## 6 複数の海底地すべりが同時発生した場合 の影響検討

## 6 複数の海底地すべりが同時発生した場合の影響検討 コメント回答概要

### ○第862回審査会合（2020年5月21日）におけるコメント

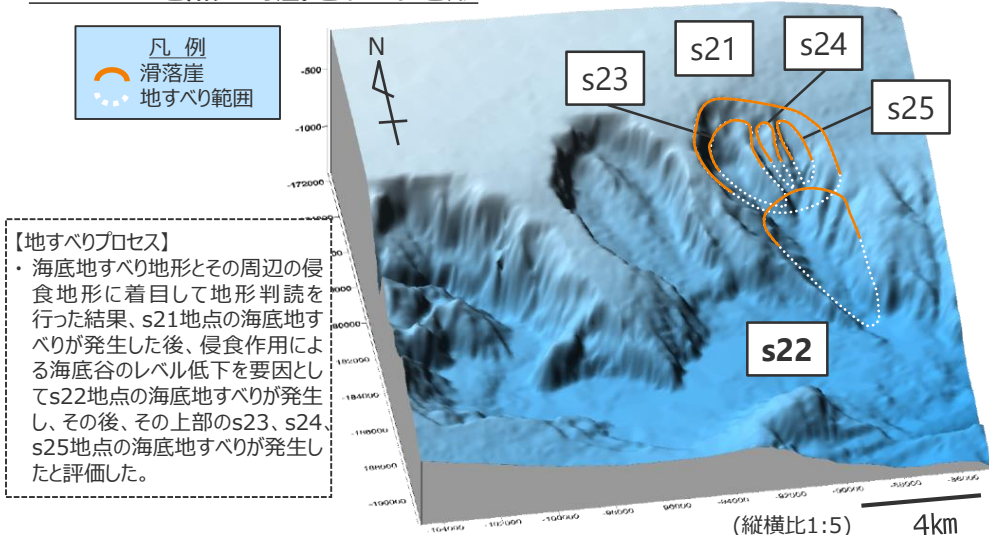
- s21-s25地点の海底地すべりの同時発生、s26-s29地点の海底地すべりの同時発生について影響検討を実施しているが、もう少し大局的に見て同じ海底斜面の中で隣接しているs21-s29地点の海底地すべりの同時発生を考慮する必要があるか検討すること。

- 海底地すべりの進展メカニズムおよび進展事例を踏まえて、海底地すべりの同時発生に関する検討方針を明確にした。
- s21-s25地点の海底地すべりとs26-s29地点の海底地すべりとは、地すべり地形の位置関係および傾斜方向の特徴から一方の地すべりの発生が他方の地すべりの発生に進展したものではないと考えられ、同時発生の影響検討を行うことまでは必要ないと考えられる。

Wattsほかの予測式に基づく数値シミュレーションの計算条件

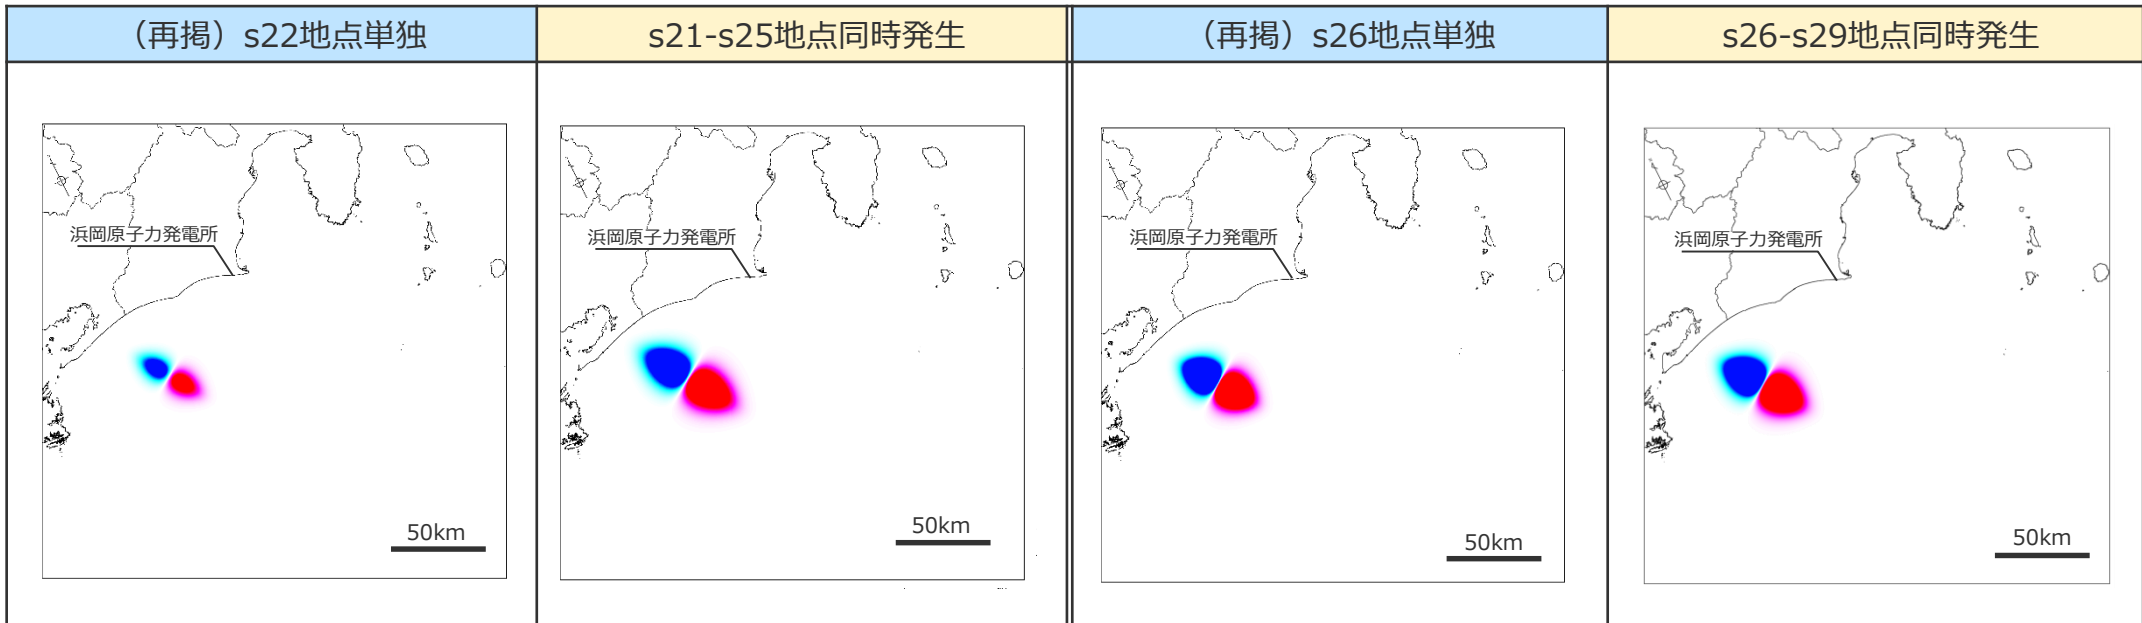
- 海底地すべりが同時発生した場合の影響検討について、Wattsの予測式に基づいてどのような海底地すべりを想定して津波高を計算したのかを示すこと。

- ・ 波源モデルは、個々の地すべりが一体となって移動すると仮定し、馬蹄形状を持つ地すべり地形群を包絡する一つの地すべり地形を想定してWattsの予測式に基づく波源モデルを設定した。

影響検討結果

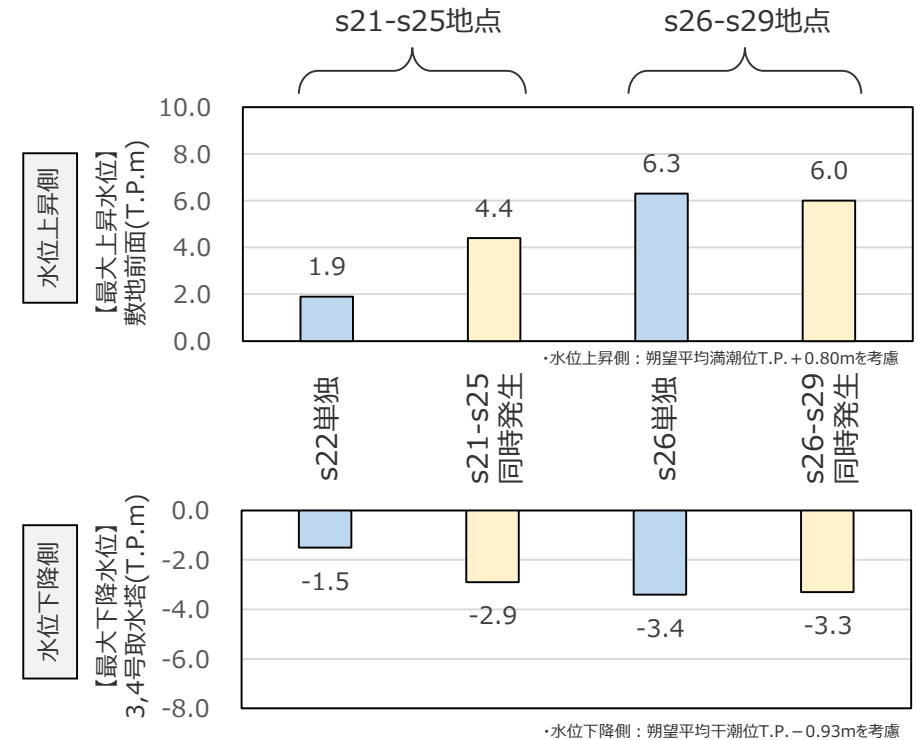
- 海底地すべりの同時発生に関する影響検討では、水位上昇側と合わせて水位下降側の検討結果も示すこと。

地点名	s21-s25地点		s26-s29地点	
	s22地点単独	s21-s25地点同時発生	s26地点単独	s26-s29地点同時発生
地すべり体の体積 (億m <sup>3</sup> )	12	36	33	47
敷地からの距離 (km)	63		68	
【最大上昇水位】敷地前面(T.P.m)	1.9	4.4	6.3	6.0
【最大下降水位】3,4号取水塔(T.P.m) (水位低下時間)	-1.5 (なし)	-2.9 (なし)	-3.4 (なし)	-3.3 (なし)

■ 最大上昇水位・最大下降水位ともに、s26地点単独の海底地すべりの影響が最も大きく、s26地点の海底地すべりにより代表できることを確認した。
